4M変更報告

2022年12月吉日
大和電業株式会社
技術部

2) 部品名：ガイドカラー

型式：MGC-82A

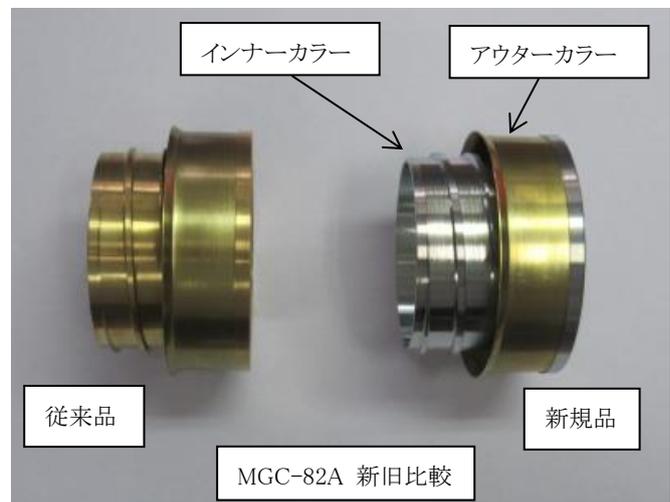
ガイドカラーMGC-82Aはインナーカラーとアウトカラーで構成されていますが、インナーカラーの材料である銅合金鋳物の型の老朽化に伴い、R○HS適用除外(6C)に対応した材質変更を行いました。

従来品：銅合金鋳物 CAC203 (表面処理なし)
新規品：鋼材 SS400相当 (三価クロメートめっき)

材質及び表面処理が異なるため、色調に違いがあります。
